GEMEINDE SEEWEN — KANTON SOLOTHURN

GESTALTUNGSPLAN über die Aufhebung der projektierten Kantonsstrasse im Bereiche GB Nr. 2516 - 2518 + 2523 + 2978 und Umbau der Liegenschaft Nr. 50

ÄNDERUNG
SITUATION M.1:500

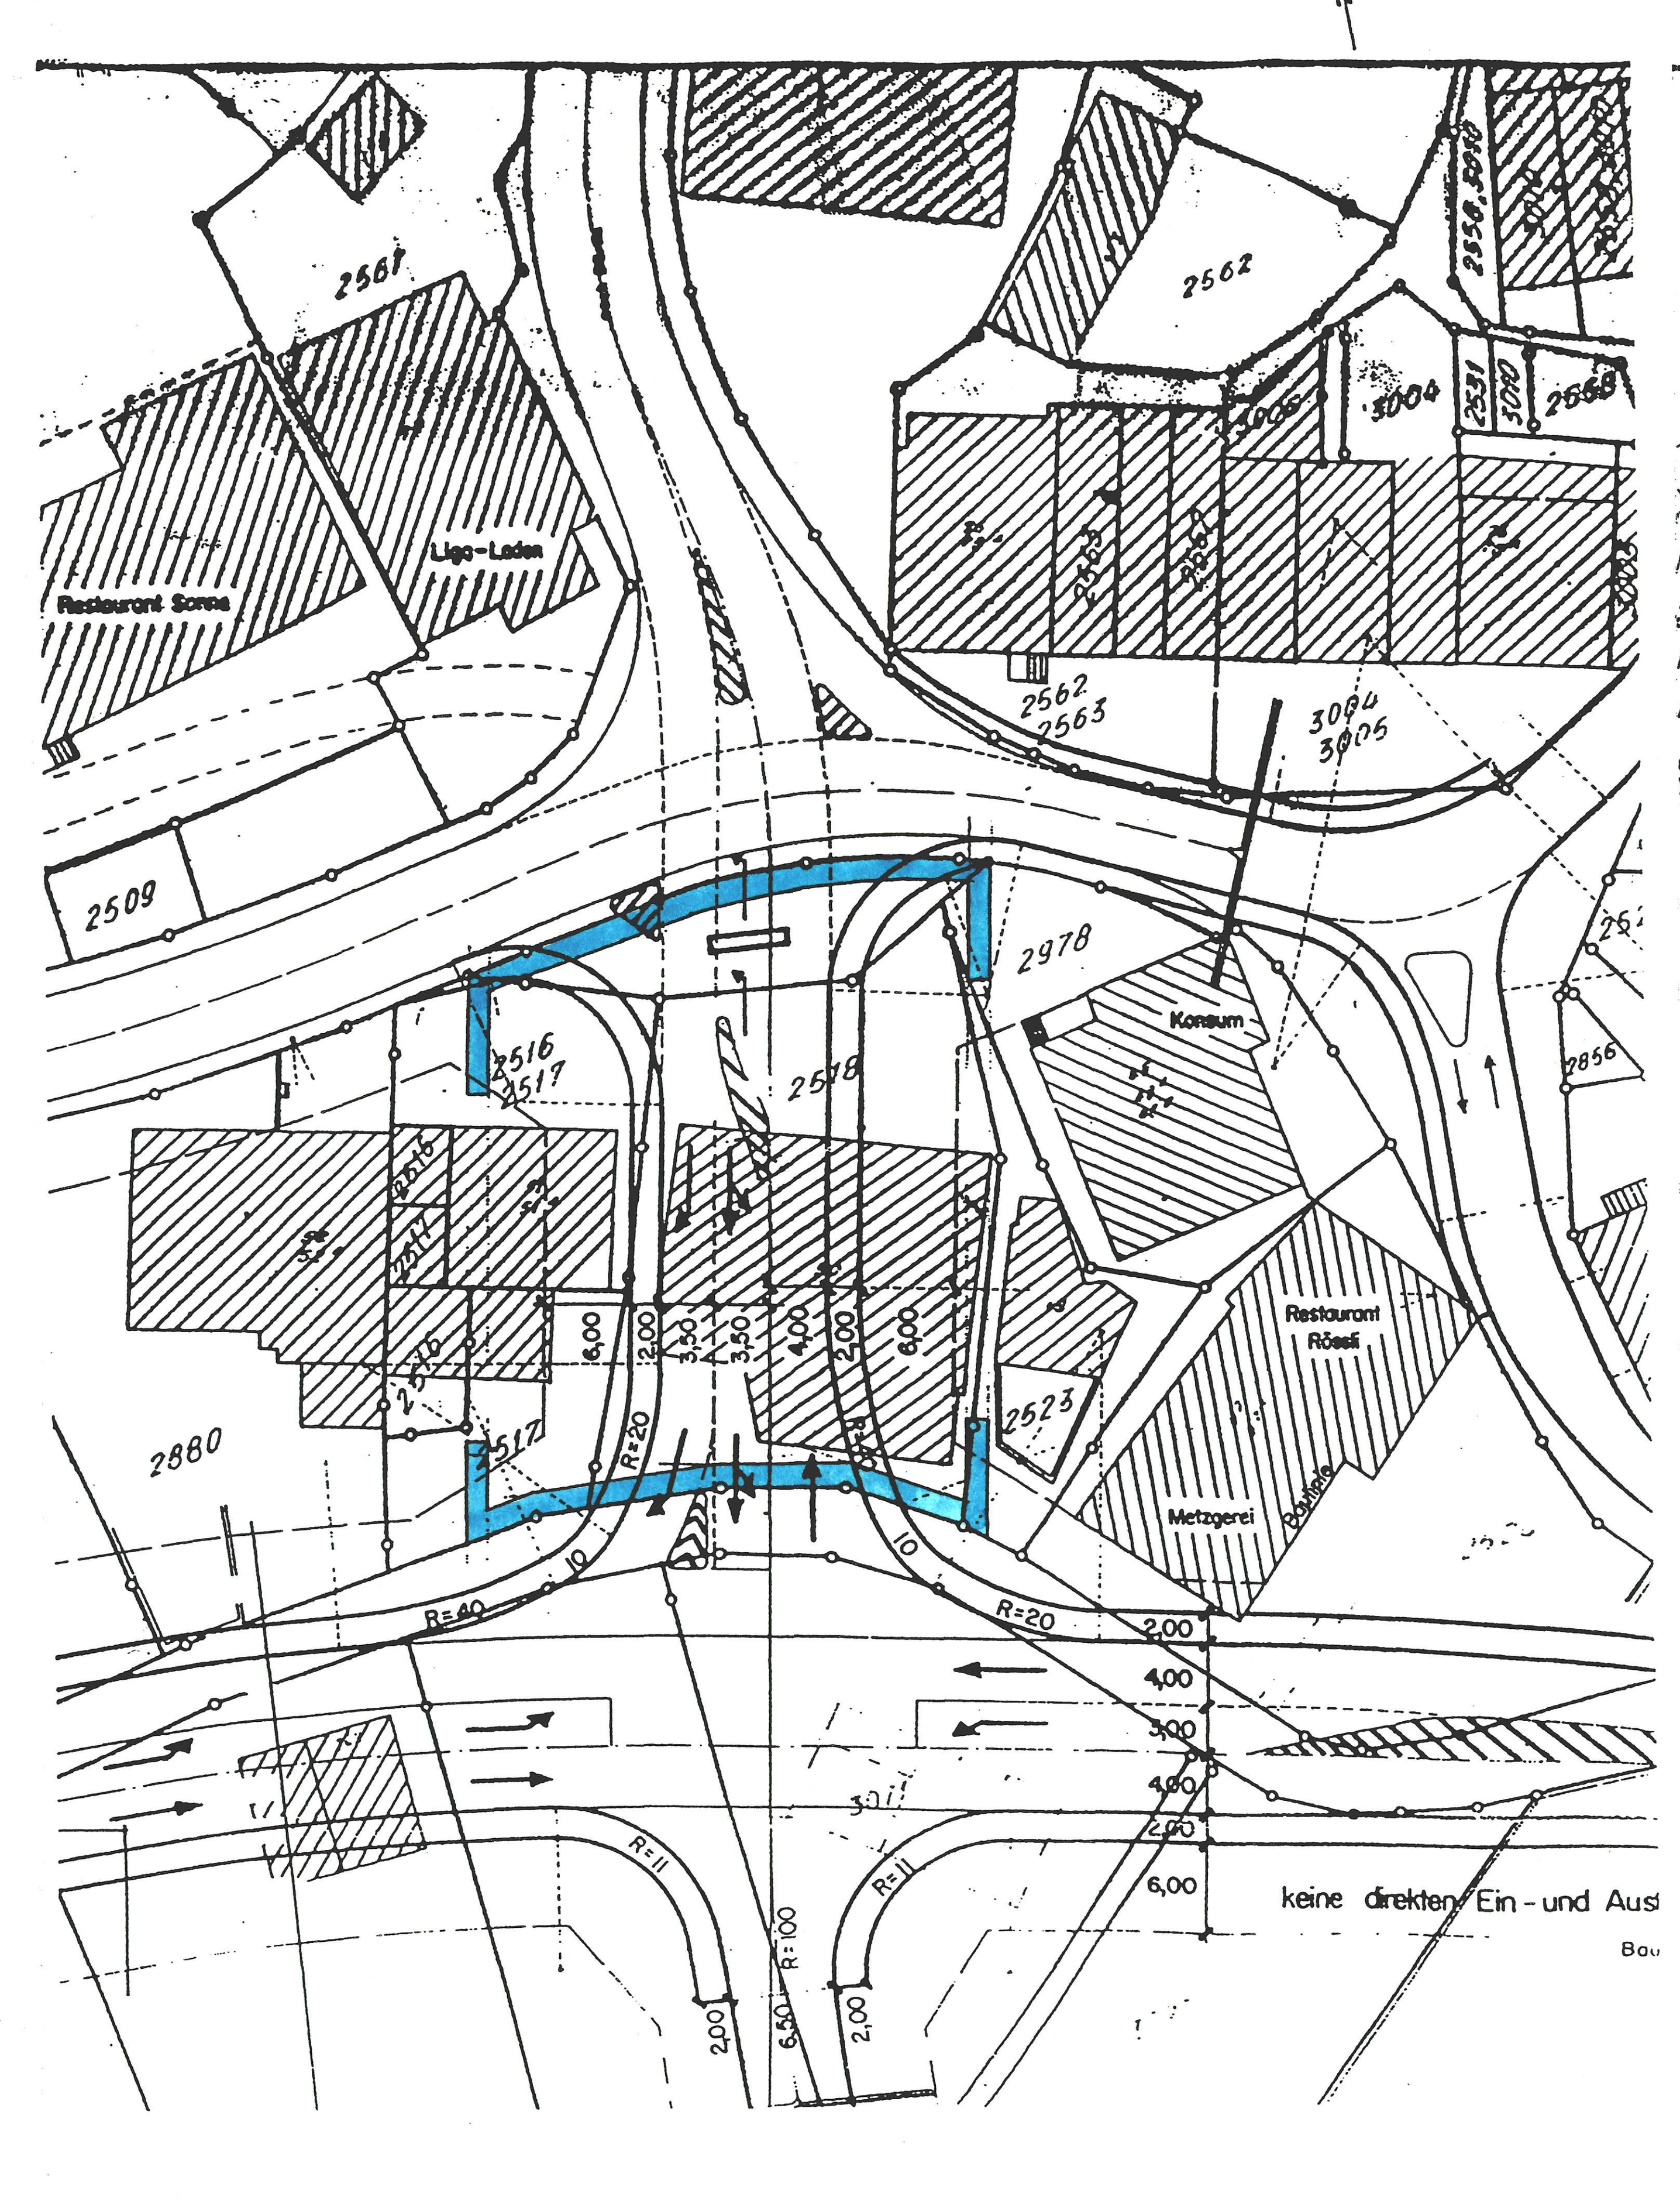
ÄNDERUNGEN

neu: Grünfläche, einzelne Parkplätze mit Schotterrasen und Kleinbauten wie ged. Sitzplatz oder Geräteraum bis max. 18 m2 Grundfläche und 3.50 m Firsthöhe sind zulässig. Für die Gestaltung von Kleinbauten haben die Vorschriften der Kernzone Gültigkeit.

neu: Die Anzahl erforderlicher Parkplätze gemäss § 42 kant. Baureglement (KBR) und Anhang IV KBR sowie allfällige Ein- und Auskäufe; die genaue Anordnung der Parkplätze und die Bepflanzung sind im Zuge der Gesamtsanierung der Dorfstrasse zu regeln. Die Darstellung im Gestaltungsplan hat wegleitenden Charakter.

neu: Ersatzlos gestrichen

neu: Hochstämmige Bäume, Anzahl und Standort sind im Zuge der Gesamtsanierung der Dorfstrasse festzulegen. Die Darstellung vom Gestaltungsplan hat wegleitenden Charakter.

neu Grünhecke
